敦賀発電所2号炉
ボーリング柱状図の記事欄に係るご指摘への回答
補足説明資料4
破砕部の見直しについて

令和2年6月4日
日本原子力発電株式会社

目次(補足説明資料4)

柱状図における「変質部から破碎部への変更」の記載とその性状 (H19-No. 4孔 深度 234.32 ~ 236.15m)

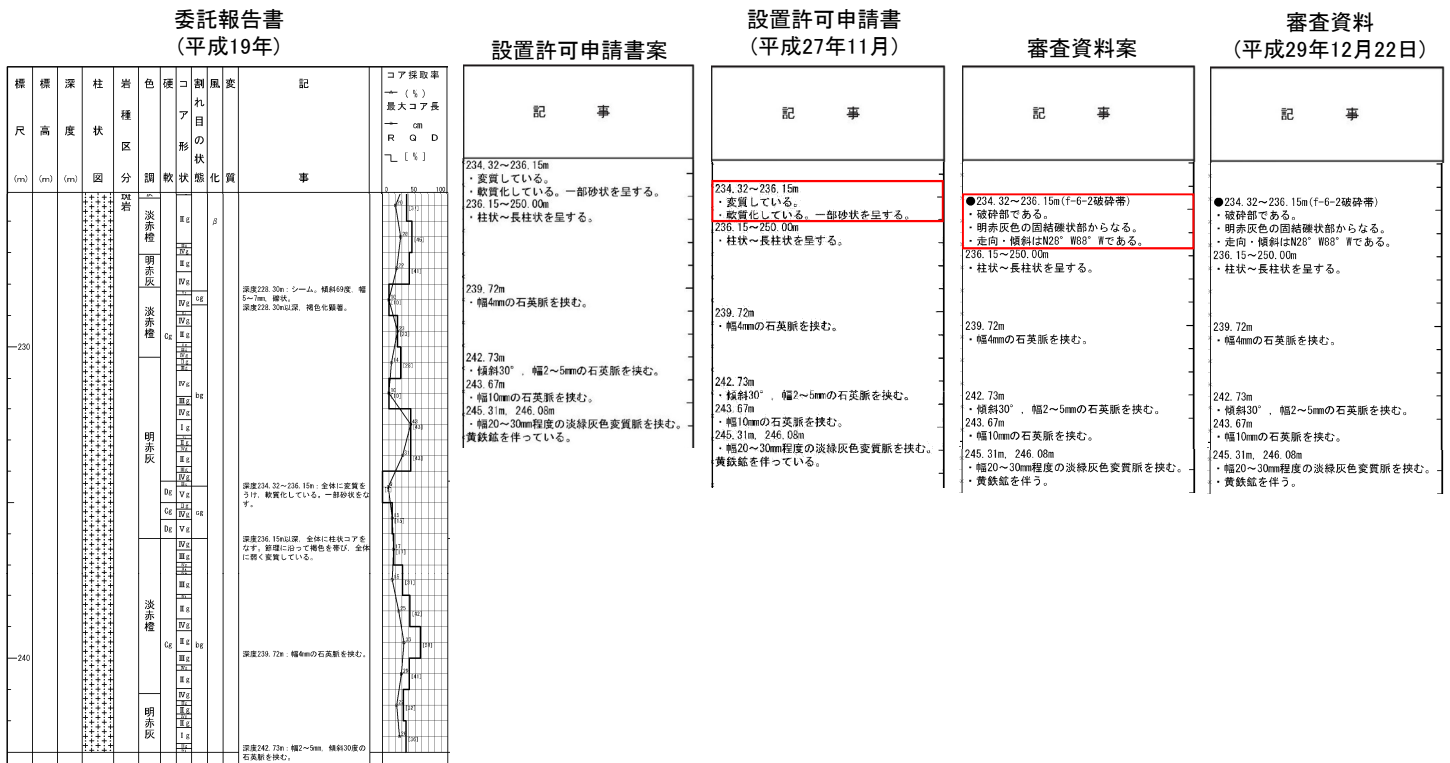
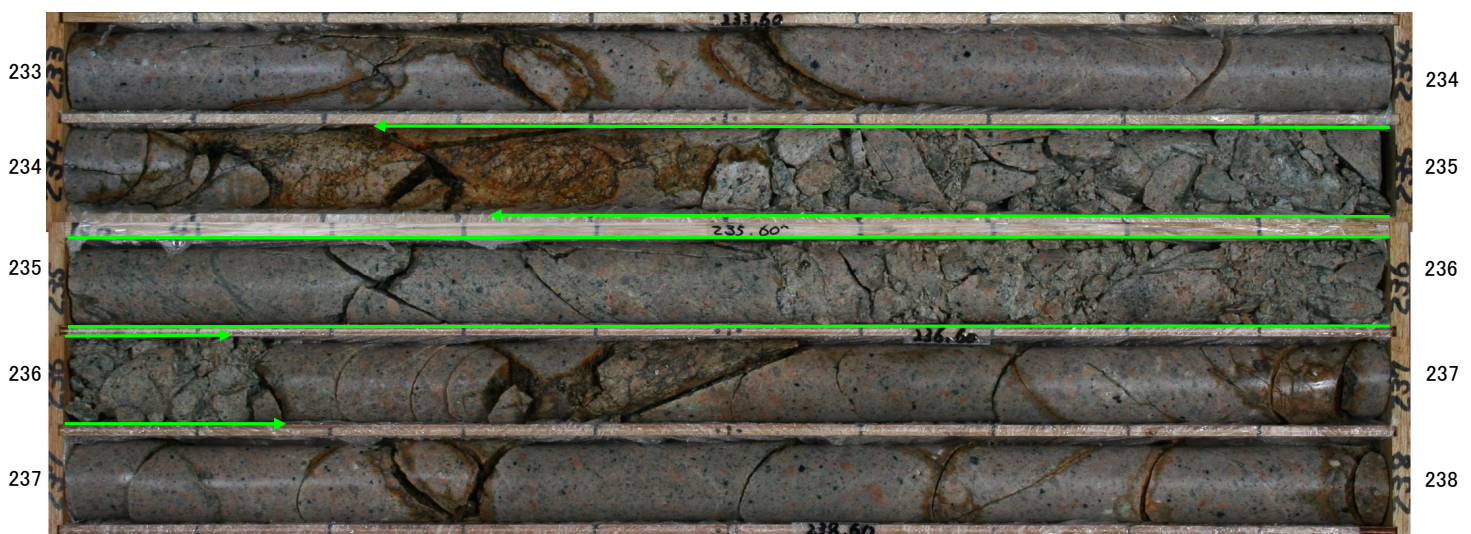
・礫の定向配列が認められることから、機械割れにより性状が不明瞭な部分を含め破碎部として認定した。機械割れの部分を除き原岩組織が残留しており、直線的・連続的な粘土状部の分布が認められないことから、カタクレーサイトであると判断した。

委託報告書 (平成19年)	設置許可申請書案	設置許可申請書 (平成27年11月)	審査資料案	審査資料 (平成29年12月22日)
深度234.32~236.15m: 全体に変質をつけ、軟質化している。一部砂状をなす。	234.32~236.15m ・変質している。 ・軟質化している。一部砂状を呈する。	234.32~236.15m ・変質している。 ・軟質化している。一部砂状を呈する。	●234.32~236.15m(f-6-2破碎帯) ・破碎部である。 ・明赤灰色の固結礫状部からなる。 ・走向・傾斜はN28° W88° Wである。	●234.32~236.15m(f-6-2破碎帯) ・破碎部である。 ・明赤灰色の固結礫状部からなる。 ・明赤灰色の固結礫状部からなる。 ・走向・傾斜はN28° W88° Wである。 ・236.15~250.00m ・柱状~長柱状を呈する。

柱状図における「変質部から破砕部への変更」の記載とその性状(H19-No. 12孔 深度 75.04~ 75.08m)

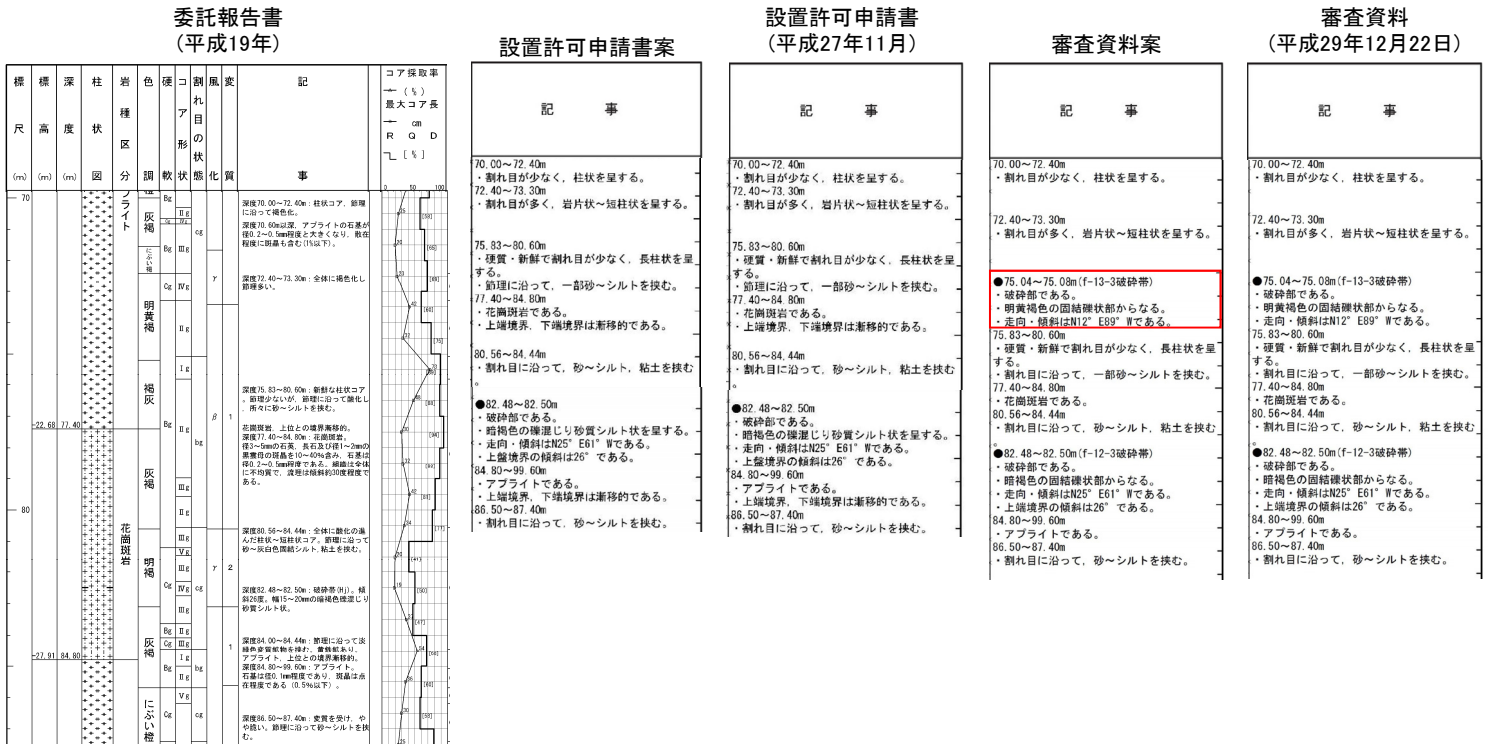
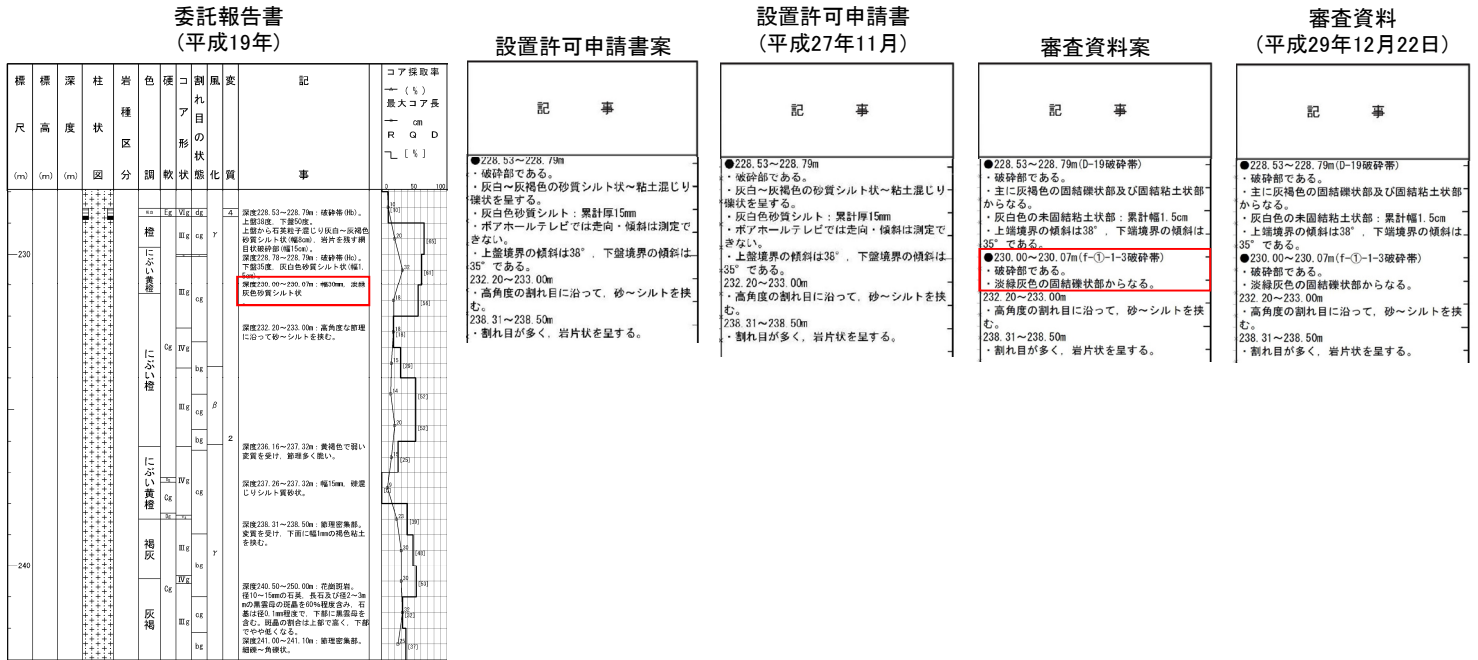
・粒径の違いによる縞状構造が認められることから、破砕部として認定した。固結しており、原岩組織が残留していることから、カタクレーサイトであると判断した。

委託報告書 (平成19年)	設置許可申請書案	設置許可申請書 (平成27年11月)	審査資料案	審査資料 (平成29年12月22日)
記載なし	記載なし	記載なし	●75.04~75.08m (f-13-3破砕帯) ・破砕部である。 ・明黄褐色の固結礫状部からなる。 ・走向・傾斜はN12° E89° Wである。	●75.04~75.08m (f-13-3破砕帯) ・破砕部である。 ・明黄褐色の固結礫状部からなる。 ・走向・傾斜はN12° E89° Wである。

柱状図における「変質部から破碎部への変更」の記載とその性状(H19-No. 12孔 深度 230.00～ 230.07m)

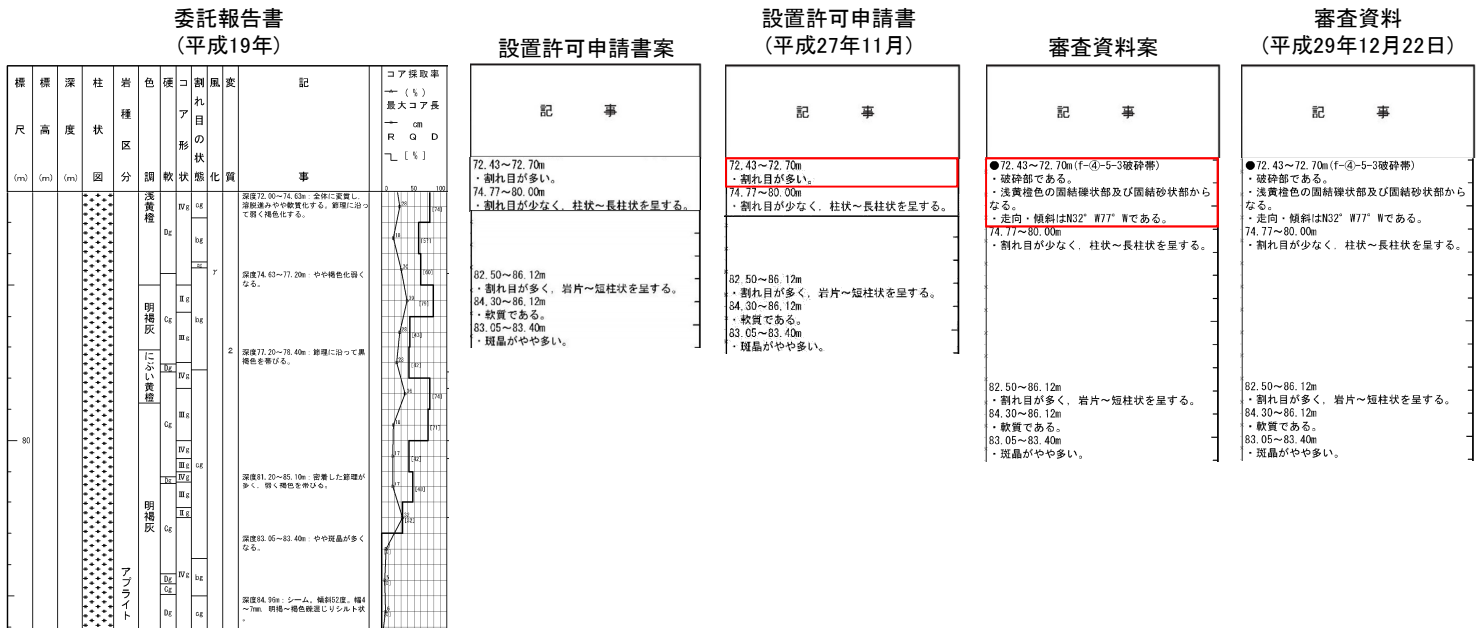
・原岩組織が不明瞭となる部分が幅広くコアを横断しており、礫状を呈することから、破碎部として認定した。固結しており、直線的・連続的な粘土状部の分布が認められないことから、カタクレーサイトであると判断した。

委託報告書 (平成19年)	設置許可申請書案	設置許可申請書 (平成27年11月)	審査資料案	審査資料 (平成29年12月22日)
深度230.00～230.07m:幅30mm, 淡緑灰色砂質シルト状。	記載なし	記載なし	●230.00～230.07m(f-①-1-3破碎帯) ・破碎部である。 ・淡緑灰色の固結礫状部からなる。	●230.00～230.07m(f-①-1-3破碎帯) ・破碎部である。 ・淡緑灰色の固結礫状部からなる。

柱状図における「変質部から破碎部への変更」の記載とその性状 (H20-①-9孔 深度 71.43～71.48m)

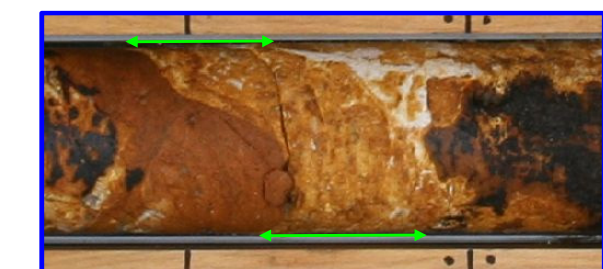
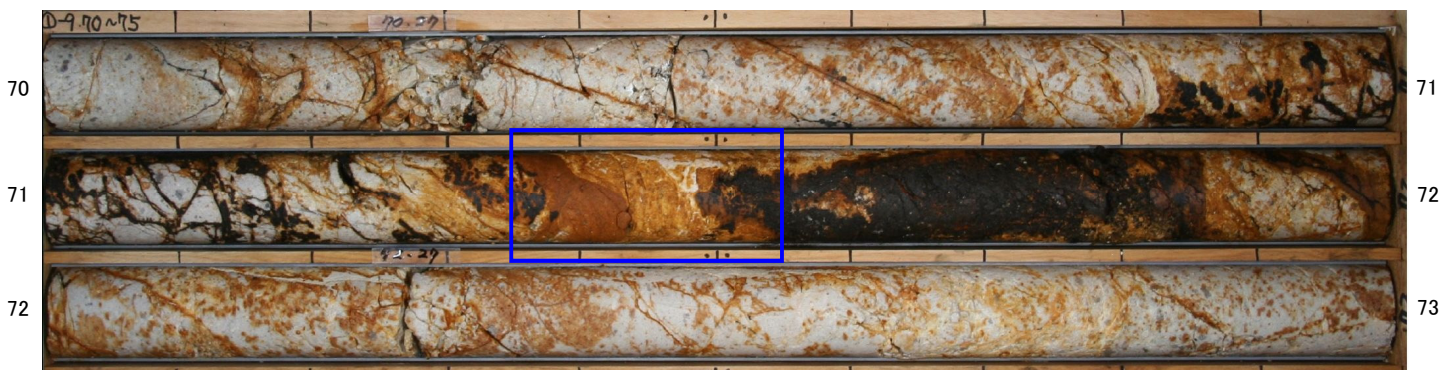
・粒子に定向配列が認められることから、破碎部として認定した。直線的・連続的な粘土土部の分布が認められないことから、カタクレーサイトであると判断した。

委託報告書 (平成20年)	設置許可申請書案	設置許可申請書 (平成27年11月)	審査資料案	審査資料 (平成29年12月22日)
71.43～71.58m: 変質帯。上盤8°、下盤77°。幅2cm程度。軟質化している。明黄褐色を呈する。上盤と下盤の走向傾斜が大きく異なる。	71.43～71.58m ・変質している。 ・明黄褐色を呈し、軟質化している。 ・上端境界の傾斜は8°、下端境界の傾斜は77°である。	71.43～71.58m ・変質している。 ・明黄褐色を呈し、軟質化している。 ・上端境界の傾斜は8°、下端境界の傾斜は77°である。	●71.43～71.58m (f-4-5破碎帯) ・破碎部である。 ・明黄褐色の固結礫状部からなる。 ・走向・傾斜はN80° W69° Nである。 ・下端境界の傾斜は72°である。	●71.43～71.58m (f-4-5破碎帯) ・破碎部である。 ・明黄褐色の固結礫状部からなる。 ・走向・傾斜はN80° W69° Nである。 ・下端境界の傾斜は72°である。

柱状図における「変質部から破砕部への変更」の記載とその性状 (H24-B11-1孔 深度 60.36～60.60m)

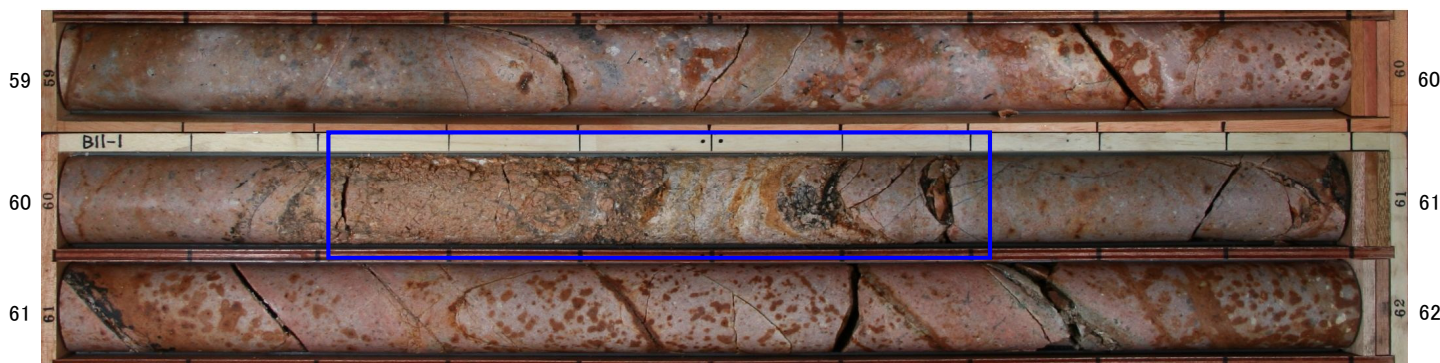
・原岩組織が不明瞭となる区間において、同系統の割れ目が複数認められ、礫状部を伴うことから、機械割れにより性状が不明瞭な部分を含め破砕部として認定した。直線的・連続的な粘土状部の分布が認められないことから、カタクレーサイトであると判断した。

設置許可申請書案	設置許可申請書 (平成27年11月)	審査資料案	審査資料 (平成29年12月22日)	委託報告書 (平成30年)
<p>60.18～60.60m ・変質している。 ・淡黄色の砂混じり粘土状～灰白色シルト粘土質砂状～淡黄色～にぶい橙色のシルト混じり砂礫状を呈する。 ・上端境界の傾斜は20°、下端境界の傾斜は50°である。</p>	<p>60.18～60.60m ・変質している。 ・淡黄色の砂混じり粘土状～灰白色シルト粘土質砂状～淡黄色～にぶい橙色のシルト混じり砂礫状を呈する。 ・上端境界の傾斜は20°、下端境界の傾斜は50°である。</p>	<p>●60.36～60.60m(D-39破砕帯) ・破砕部である。 ・左ずれ正断層センスである。 ・主ににぶい橙色の固結礫状部からなる。 ・褐色の未固結粘土状部：累計幅0.9cm ・走向・傾斜はN8°E84°Wである。 ・上端境界の傾斜は20°、下端境界の傾斜は50°である。</p>	<p>●60.36～60.60m(D-39破砕帯) ・破砕部である。 ・左ずれ正断層センスである。 ・主ににぶい橙色の固結礫状部からなる。 ・褐色の未固結粘土状部：累計幅0.9cm ・走向・傾斜はN8°E84°Wである。 ・上端境界の傾斜は20°、下端境界の傾斜は50°である。</p>	<p>●60.36～60.60m:破砕帯(D-39)破砕帯は24.0cmである。60.36～60.54m:シルト混じり礫状を呈しにぶい橙色の固結した礫状部からなる。60.54～60.56m:褐色の角礫混じり粘土状を呈する。未固結の粘土状部からなり幅は0.9cmである。60.56～60.60m:粘土混じり角礫状を呈しにぶい橙色の固結した礫状部からなる。下端に傾斜45°、幅2～3mmの淡褐色の粘土を伴う。</p>

柱状図における「変質部から破砕部への変更」の記載とその性状 (H19-No.3孔 深度 50.35~ 50.48m)

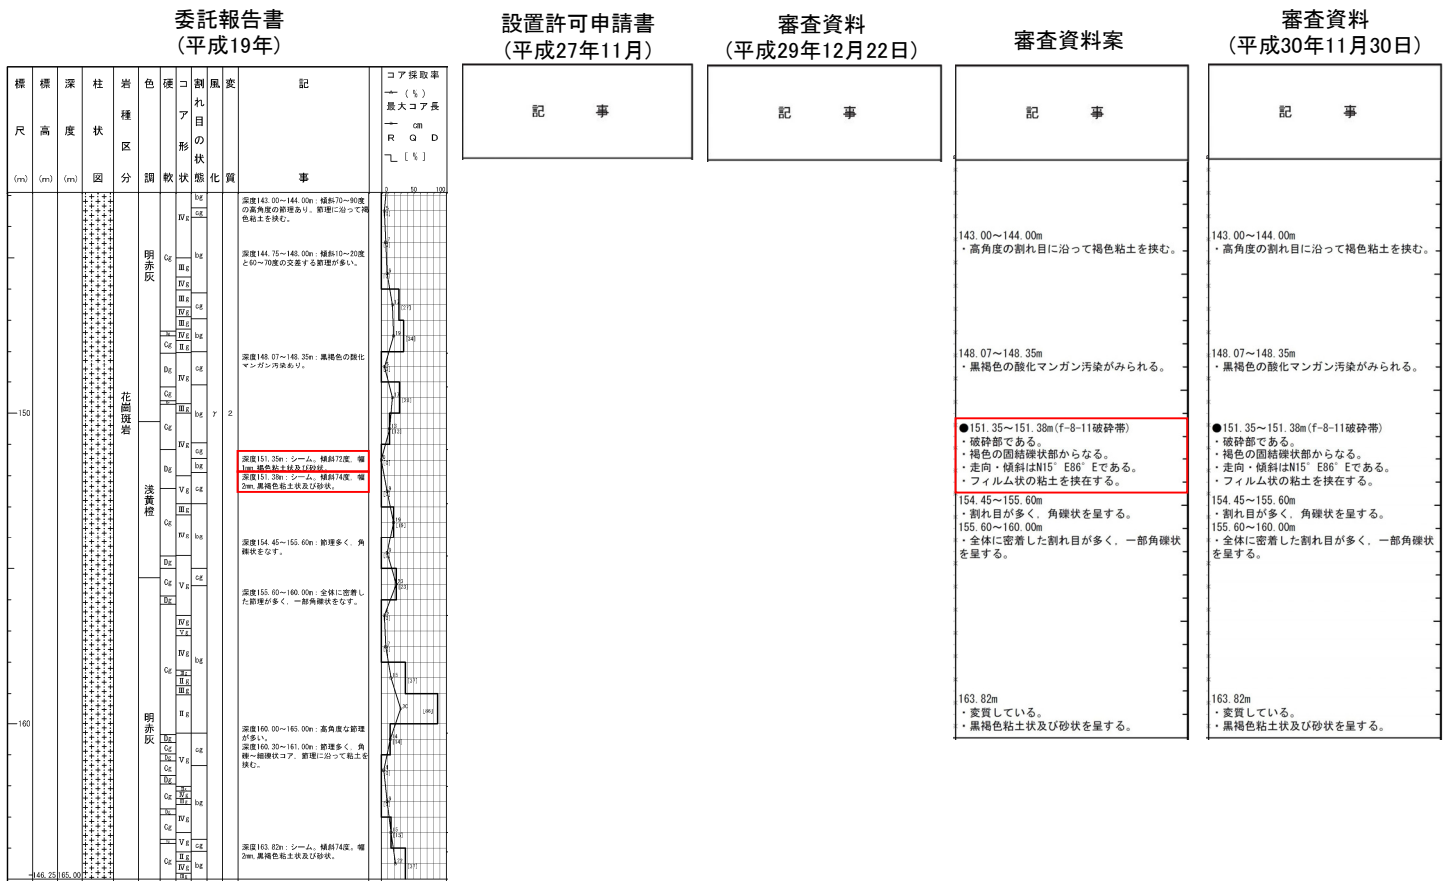
・周囲の節理を切って礫状を呈することから、機械割れにより性状が不明瞭な部分を含め破砕部として認定した。直線的・連続的な粘土状部の分布が認められないことから、カタクレーサイトであると判断した。

委託報告書 (平成19年)	設置許可申請書 (平成27年11月)	審査資料 (平成29年12月22日)	審査資料案	審査資料 (平成30年11月30日)
深度48.92~50.48m: やや風化著しく、角礫~細礫状をなす。	掲載なし	掲載なし	●50.35~50.48m (F-2-12破砕帯) ・破砕部である。 ・浅黄色の固結礫状部からなる。 ・走向・傾斜はN37° E67° Wである。 ・フィルム状の粘土を挟在する。	●50.35~50.48m (F-2-12破砕帯) ・破砕部である。 ・浅黄色の固結礫状部からなる。 ・走向・傾斜はN37° E67° Wである。 ・フィルム状の粘土を挟在する。

柱状図における「変質部から破砕部への変更」の記載とその性状 (H19-No.7孔 深度 151.35～151.38m)

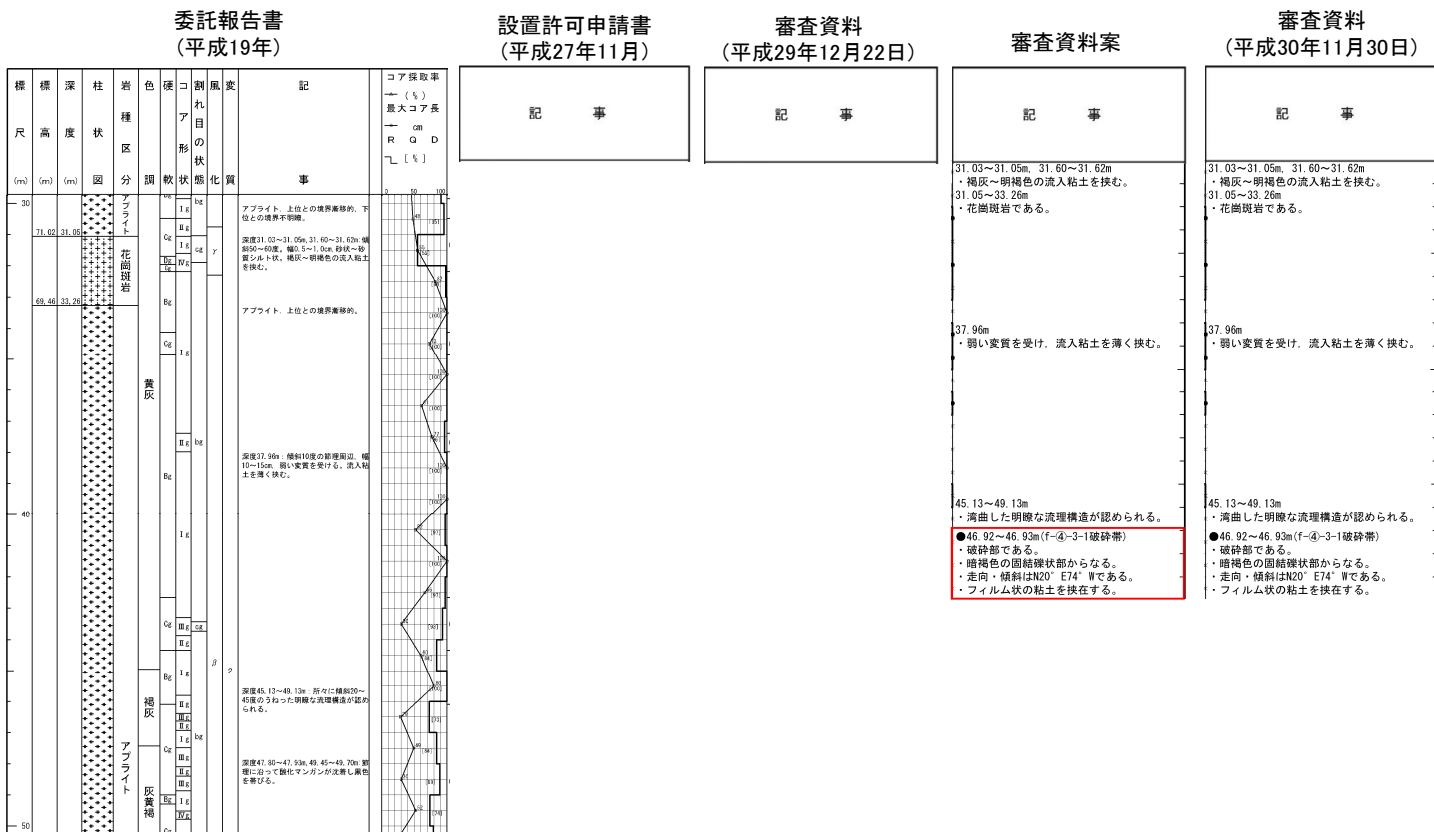
・2本の同系統の割れ目に挟まれた区間に礫混じり砂状部が分布していることから、破砕部として認定した。直線的・連続的な粘土状部の分布が認められないことから、カタクレーサイトであると判断した。

委託報告書 (平成19年)	設置許可申請書 (平成27年11月)	審査資料 (平成29年12月22日)	審査資料案	審査資料 (平成30年11月30日)
深度151.35m: シーム。傾斜72度。幅1mm。褐色粘土状及び砂状。 深度151.38m: シーム。傾斜74度。幅2mm。黒褐色粘土状及び砂状。	掲載なし	掲載なし	●151.35～151.38m (f-8-11破砕帯) ・破砕部である。 ・褐色の固結礫状部からなる。 ・走向・傾斜はN15° E86° Eである。 ・フィルム状の粘土を挟在する。	●151.35～151.38m (f-8-11破砕帯) ・破砕部である。 ・褐色の固結礫状部からなる。 ・走向・傾斜はN15° E86° Eである。 ・フィルム状の粘土を挟在する。

柱状図における「変質部から破砕部への変更」の記載とその性状 (H19-No.16孔 深度 28.92～29.04m)

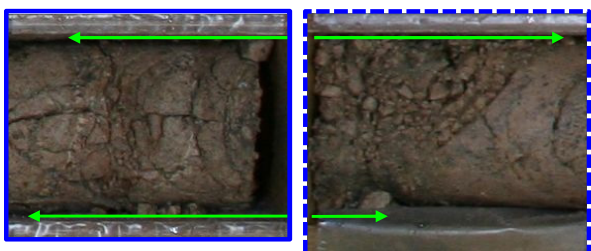
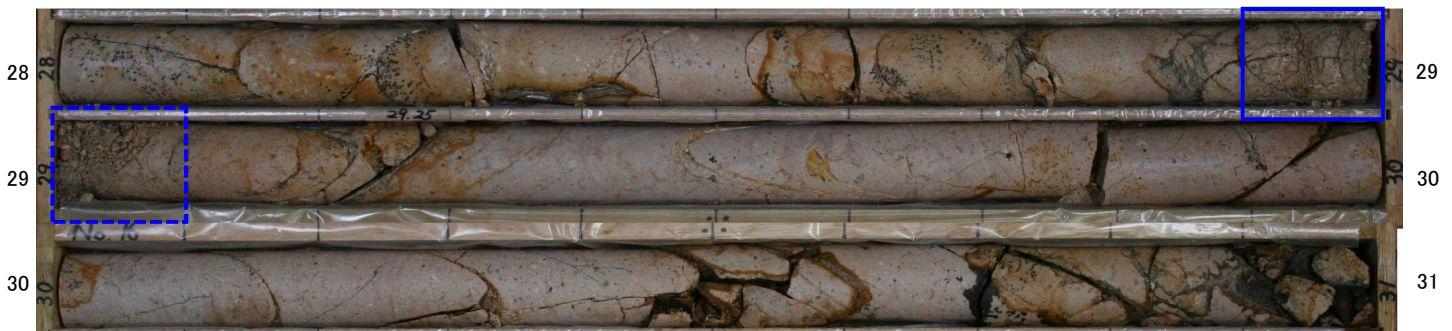
・同系統の割れ目が密集し、礫状部を伴うことから、機械割れにより性状が不明瞭な部分を含め破砕部として認定した。直線的・連続的な粘土土部の分布が認められないことから、カタクレーサイトであると判断した。

委託報告書 (平成19年)	設置許可申請書案	設置許可申請書 (平成27年11月)	審査資料案	審査資料 (平成29年12月22日)
深度28.82～29.04m: 節理密集部。節理面は黒褐色を帯びる。	掲載なし	掲載なし	●28.92～29.04m (f-⑥-3-2破砕帯) ・破砕部である。 ・明褐色の固結礫状部からなる。	●28.92～29.04m (f-⑥-3-2破砕帯) ・破砕部である。 ・明褐色の固結礫状部からなる。

柱状図における「変質部から破砕部への変更」の記載とその性状(H19-No.16孔 深度 35.33~ 35.35m)

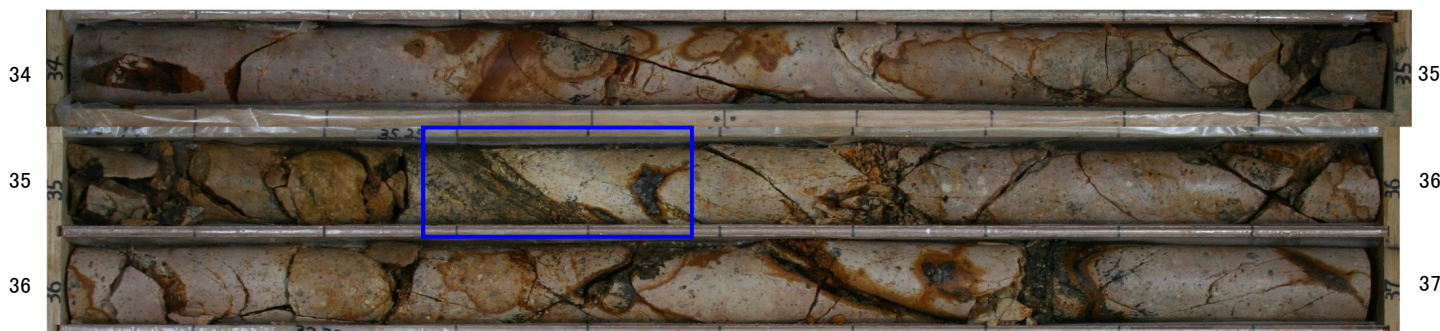
・同系統の割れ目に挟まれた区間に粒子の定向配列が認められることから、破砕部として認定した。大半の区間は固結しており、下端面の粘土状部は連続性に乏しいことから、カタクレーサイトであると判断した。

委託報告書 (平成19年)	設置許可申請書案	設置許可申請書 (平成27年11月)	審査資料案	審査資料 (平成29年12月22日)
深度35.35m: シーム。傾斜60度。幅7~10mmの暗褐色粘土状。	掲載なし	掲載なし	●35.33~35.35m(f-17-2破砕帯) ・破砕部である。 ・暗褐色の固結礫状部からなる。	●35.33~35.35m(f-17-2破砕帯) ・破砕部である。 ・暗褐色の固結礫状部からなる。

柱状図における「変質部から破砕部への変更」の記載とその性状(H19-No.16孔 深度 210.53m)

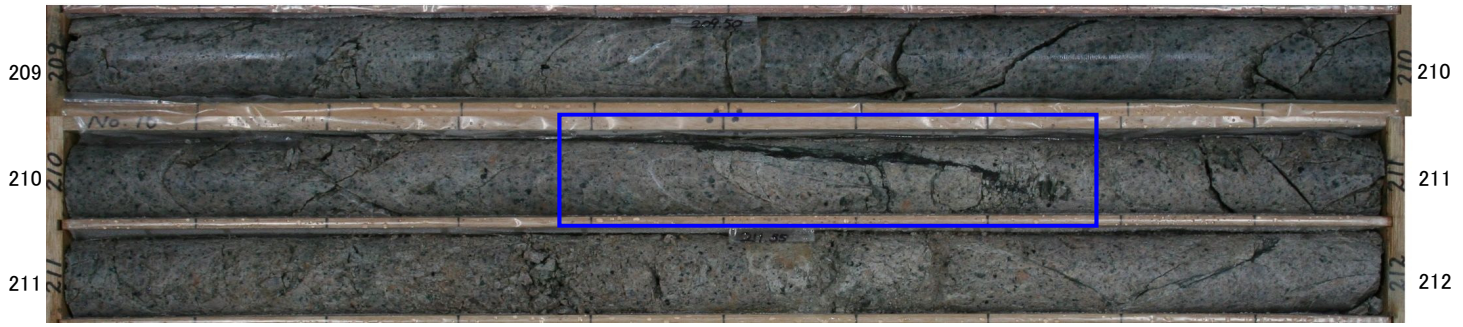
・比較的幅広い粘土状部が、長く連続し、コアを横断していることから、破砕部として認定した。粘土状部の連続性が良いことから、断層ガウジであると判断した。

委託報告書 (平成19年)	設置許可申請書 (平成27年11月)	審査資料案	審査資料 (平成29年12月22日)	審査資料 (平成30年11月30日)
深度210.53m: シーム、傾斜84度、幅5~10mmの黒色シルト状。	掲載なし	●210.53m ・破砕部である。 ・黒色の未固結粘土状部からなる。この累計幅は1.0cmである。	●210.53m ・破砕部である。 ・黒色の未固結粘土状部からなる。この累計幅は1.0cmである。	●210.70~210.71m ・破砕部である。 ・黒色の未固結粘土状部からなる。この累計幅は1.0cmである。
